青森県むつ市大字関根字水川目596番地 1

リサイクル燃料備蓄センター使用済燃料貯蔵事業変更許可申請書

本文及び添付書類の一部補正について

令和4年1月20日付けR F S 発 官 3 第 2 0 号をもって申請しましたリサイクル燃料備蓄センター使用済燃料貯蔵事業変更許可申請書の本文及び添付書類を下記のとおり一部補正いたします。

第 1 図 基準地震動の応答スペクトル (水平方向)

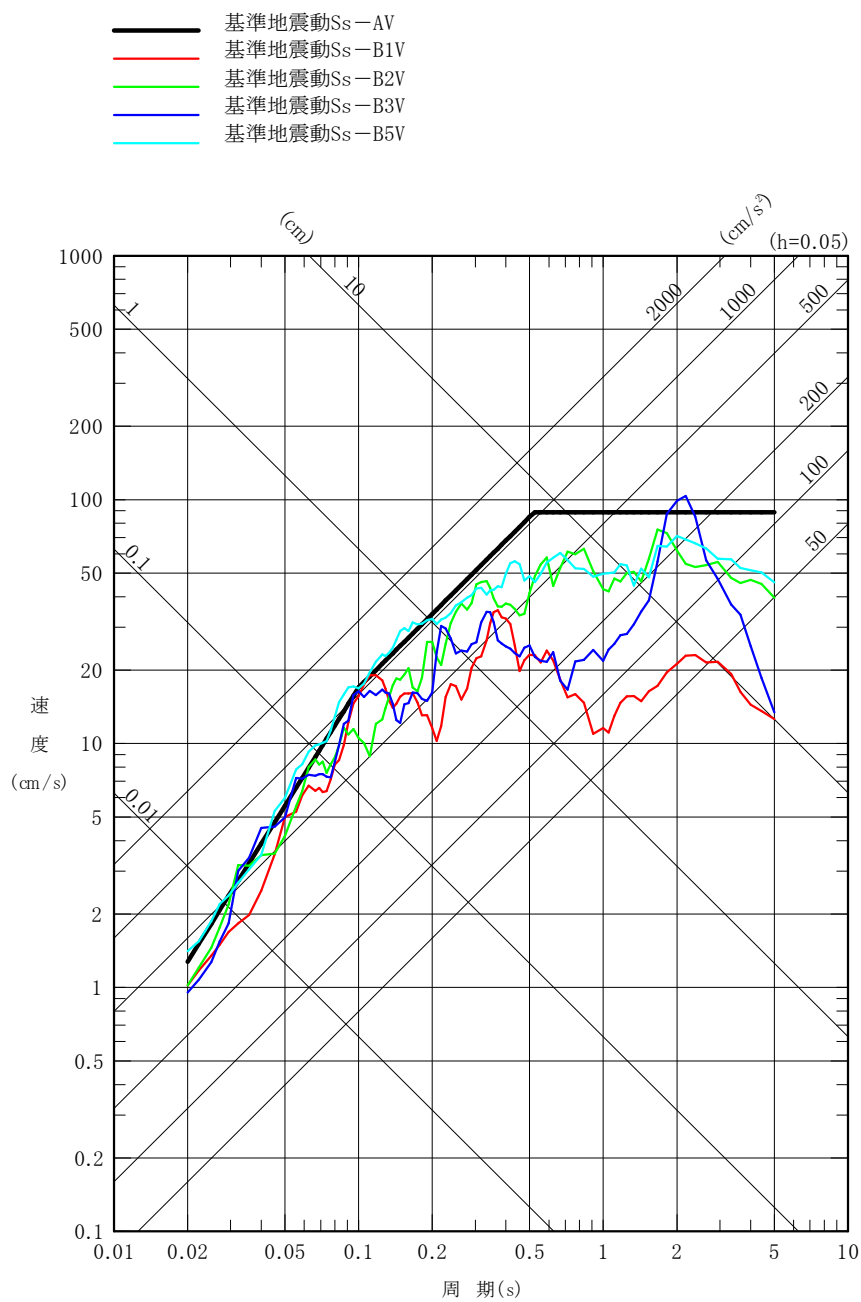
頁	行	補正前	補正後
-7-		第1図 基準地震動の応答スペクトル（水平方向）	別紙1の記載に変更する。
-8-		第2図 基準地震動の応答スペクトル（鉛直方向）	別紙2の記載に変更する。
-9-		第8図 基準地震動Ss-B5の加速度時刻歴波形	別紙3の記載に変更する。
